Prédio: INSTITUTO DE QUÍMICA – IQ

Objeto: Construção de Acessibilidade Bloco E e H e Sanitários Escada Bloco E

RELATÓRIO FOTOGRÁFICO

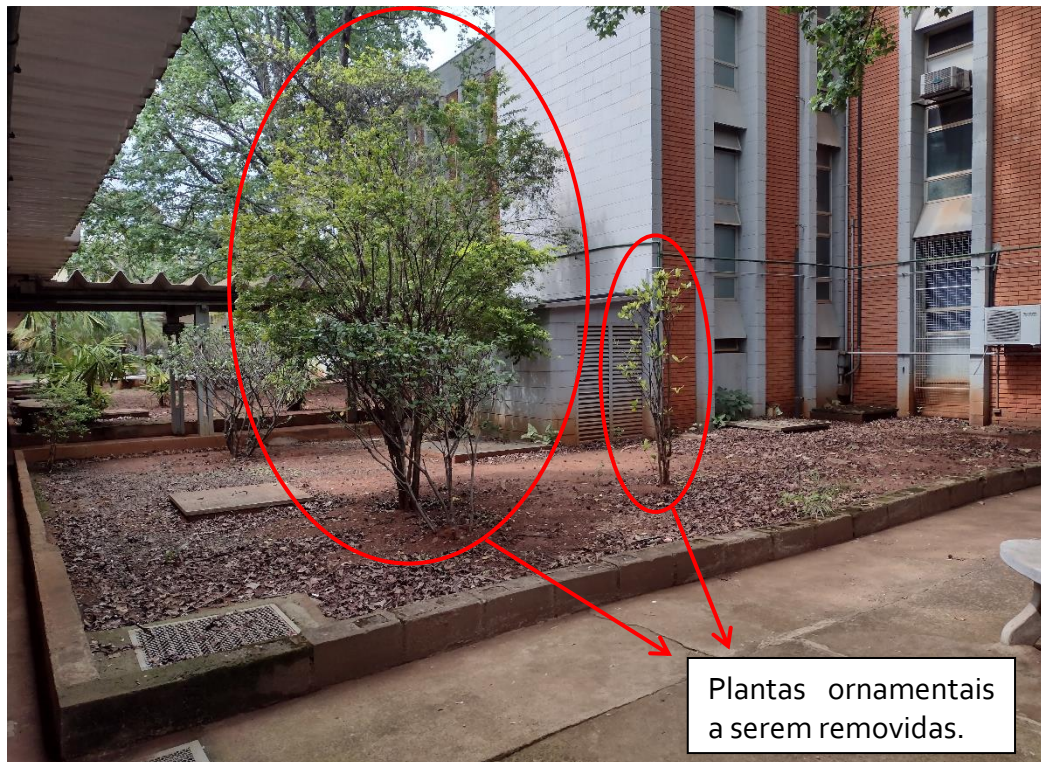
- Rebaixamento das 3 caixas para utilização do espaço durante a obra.
- Recomposição delas ao final da obra.
- 3 Placa metálicas sobre a tampa para suportar trânsito de veículos pesados durante a obra.

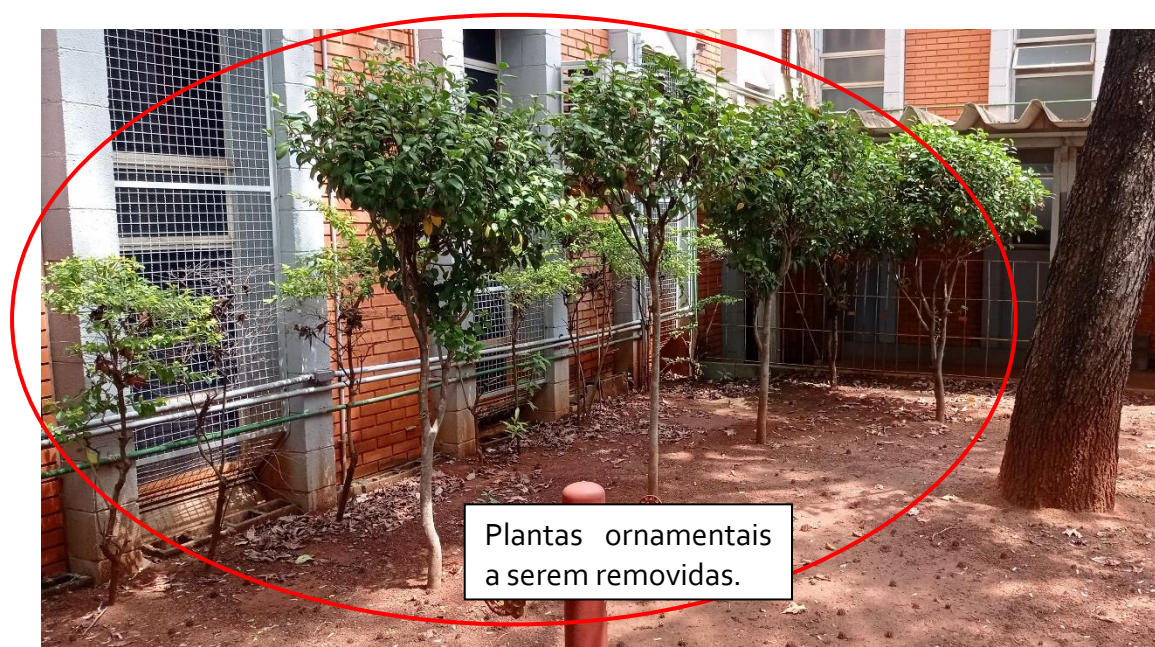
Remover o conjunto de mesa e colocar novamente ao final da obra.

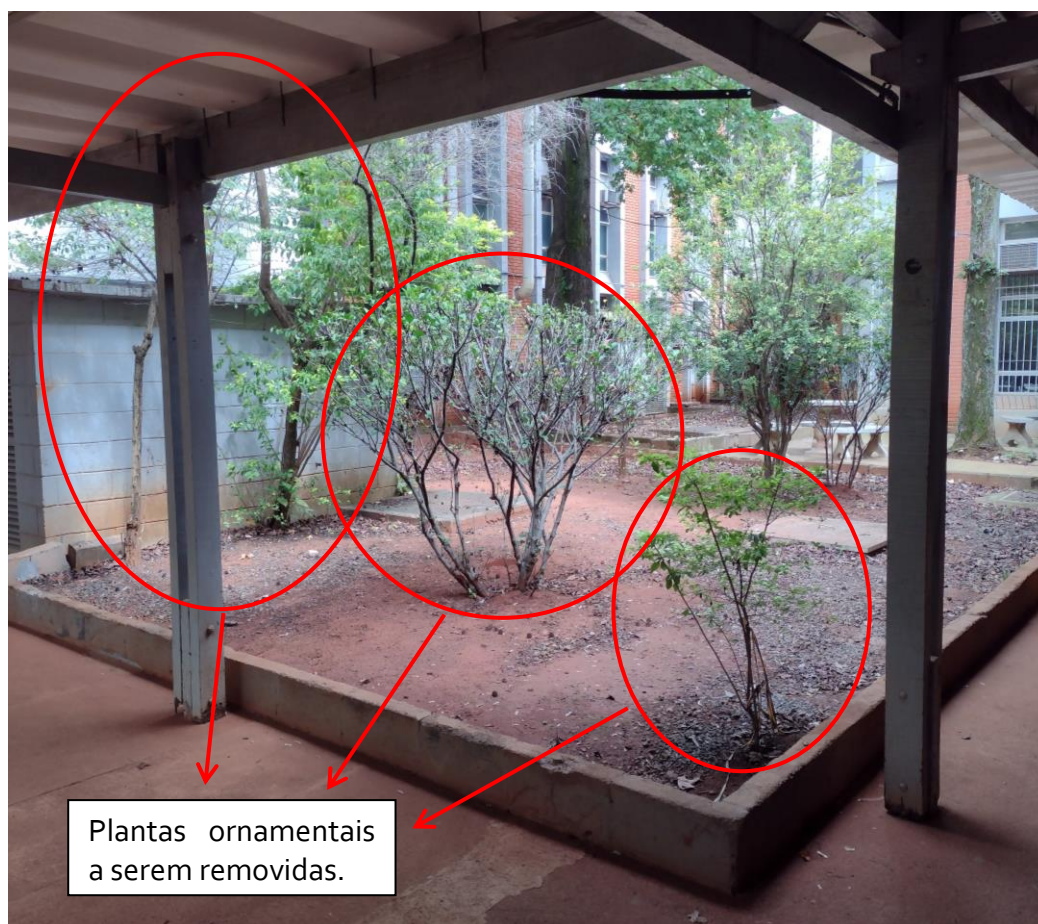
Colocar proteção metálica no pé de ipê amarelo durante a obra.

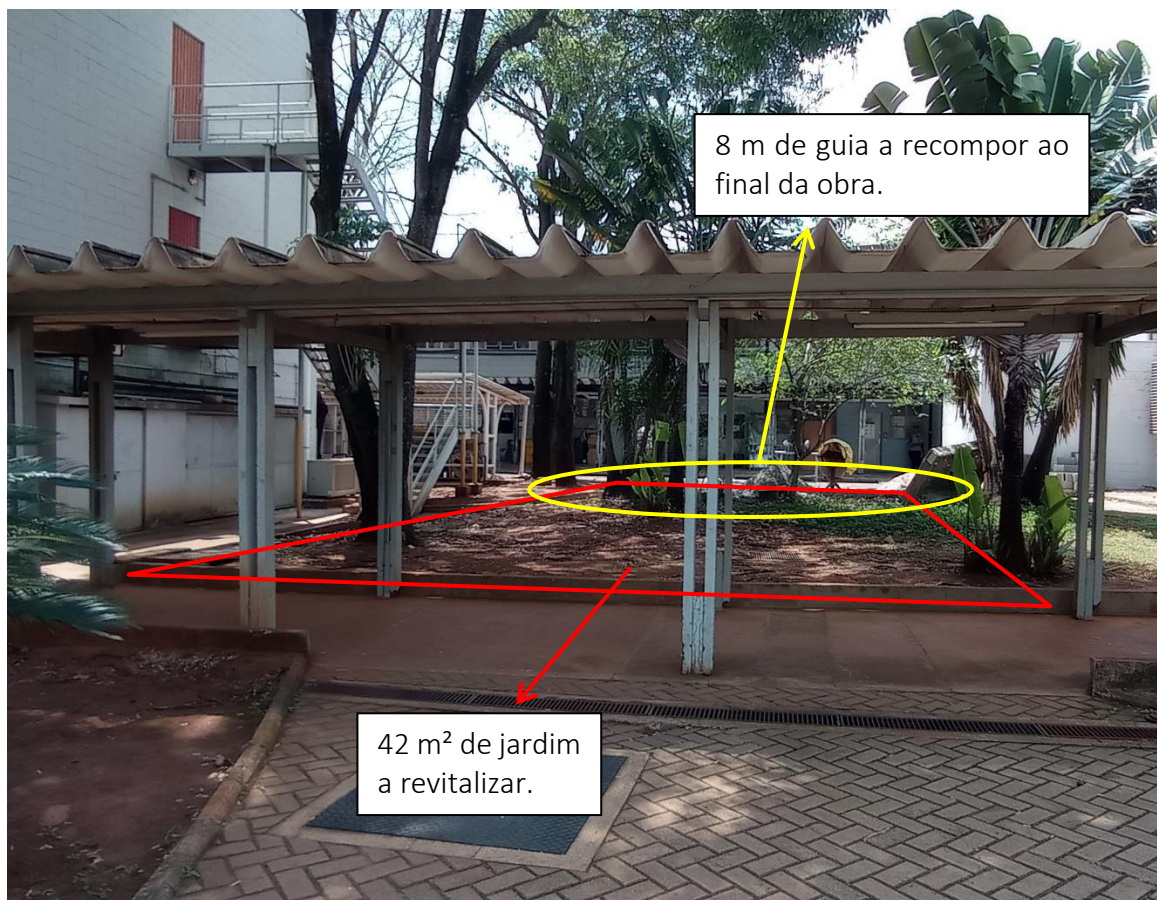
Colocar proteção metálica nas 2 patas de elefante durante a obra.

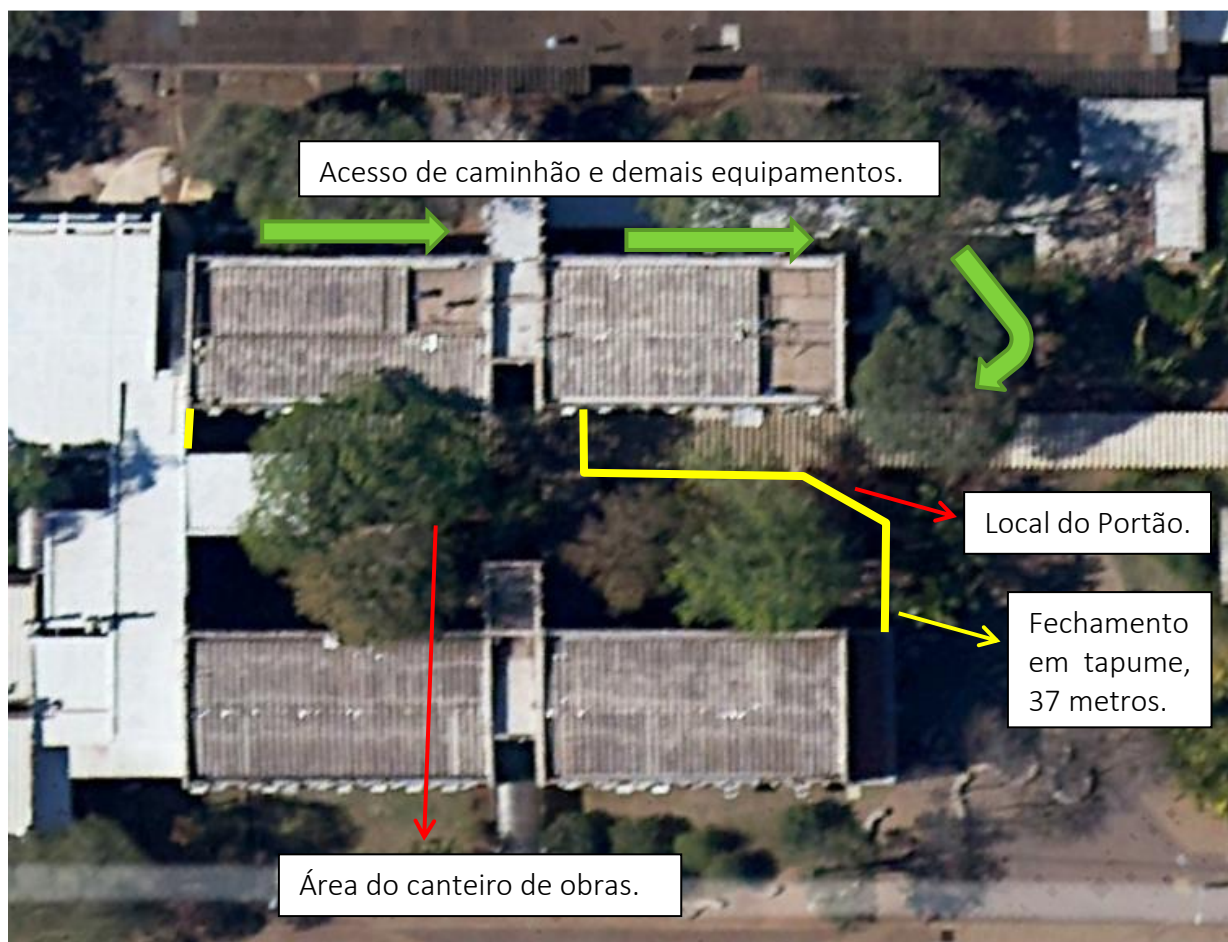
13,20 m de divisória do tipo naval, H = 2,95m, com 2 portas.

Remoção da luminária para colocação da divisória; coloca-la novamente pós obra.
